Dotyczy: uzgodnienia projektu przebudowy ulic: Akacjowa, Kasztanowa, Klonowa, Myśliwska, Orzeszkowej, Sadowa, Słowackiego i Wysockiego w Bielsku Podlaskim.

OPINIA NR 26/08

PROTOKÓŁ NR 26/08

Nazwa rysunku: **Sieć kanalizacji deszczowej i kanalizacji sanitarnej**

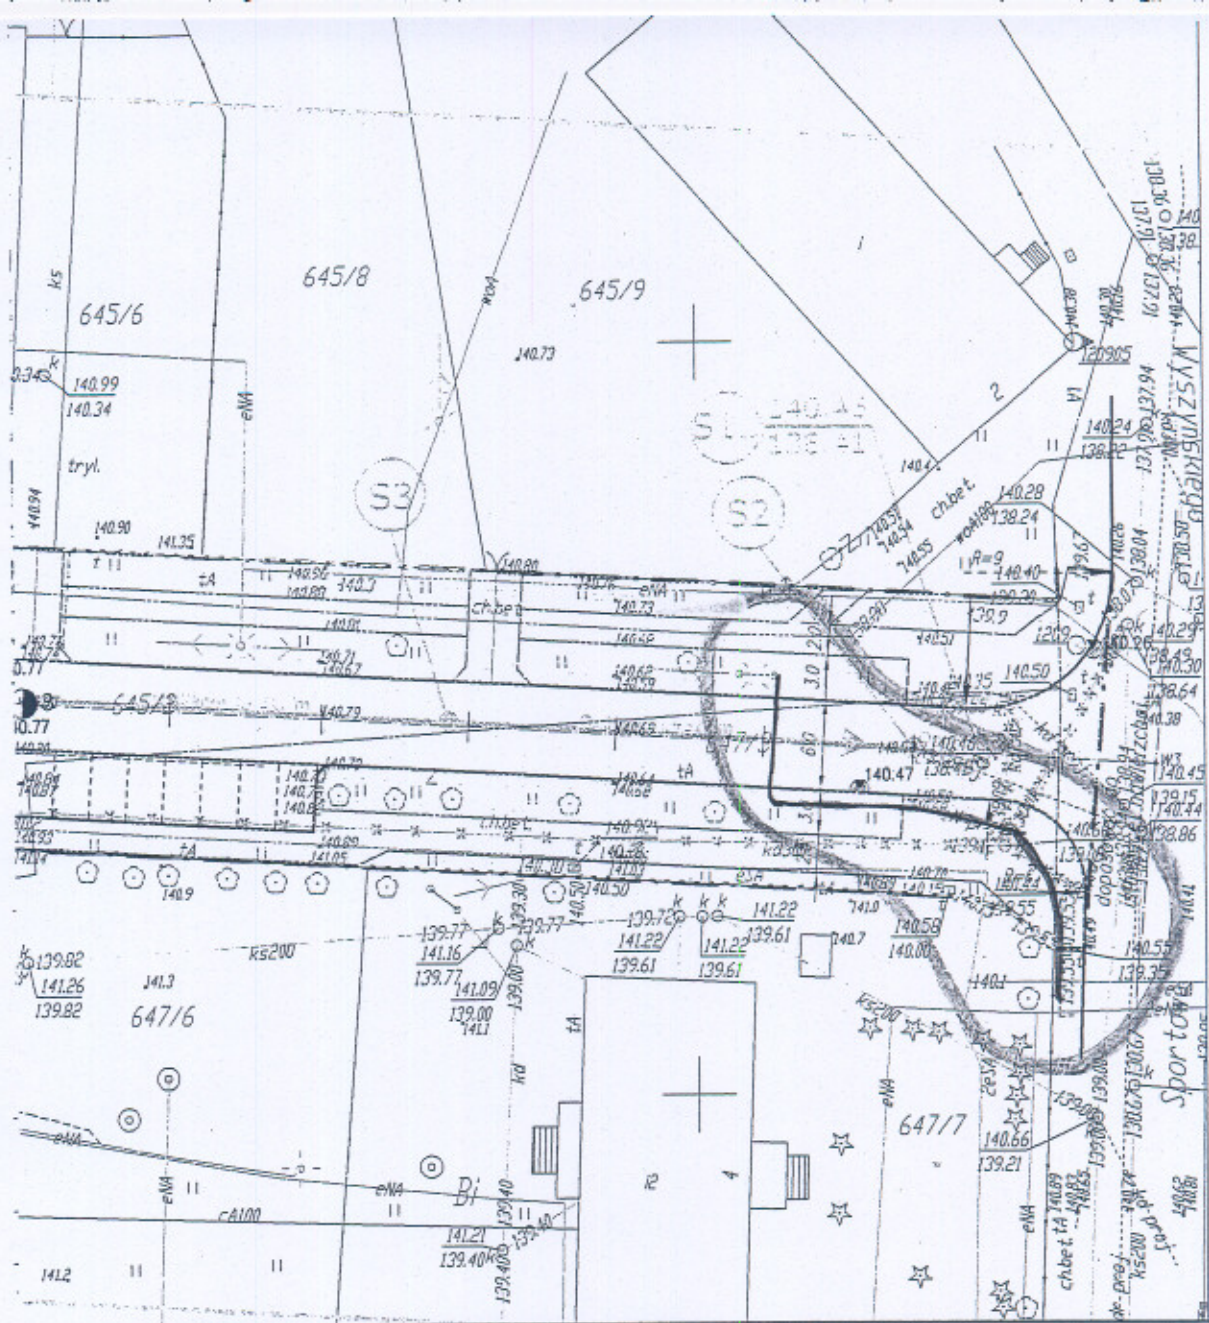
Projekt zweryfikować całościowo pod kątem skoordynowania z infrastrukturą elektroenergetyczną zgodnie z normami PN-E 05100-1:1998, N SEP-E-003:2003, PN-76/E-05125:1976 i N SEP-E-004:2003 a w szczególności:

1. Zachować odległości poziome projektowanych urządzeń od istniejących słupów linii napowietrznych nN zgodnie z PN-E 05100-1:1998 i N SEP-E-003:2003. W przypadku braku takiej możliwości należy urządzenia elektroenergetyczne przebudować w sposób nie kolidujący z istniejącym i projektowanym zagospodarowaniem terenu (dot. np. słupów w zaułku pomiędzy ul. Brańską i Wysockiego; zaułku ul. Słowackiego, słup w projektowanym wjeździe na działkę przy ul. Wysockiego). Na powyższe Inwestor winien wystąpić do tut. Zakładu Sieci z wnioskiem o określenie warunków przebudowy określając sposób jej realizacji.

2. Wyeliminować kolizję projektowanych przyłączy kanalizacji sanitarnej z istniejącymi słupami linii nN przy ul. Myśliwskiej.
3. Kable SN i nn zgodnie z PN-76/E-05125:1976 i N SEP-E-004:2003 w miejscach skrzyżowania oraz w zbliżeniu do projektowanych urządzeń zabezpieczyć rurami ochronnymi.

4. Wrysować na mapę istniejącą linię kablową nN przy skrzyżowaniu ul. Wysockiego i Sportowej (trasa kabla w załączeniu).
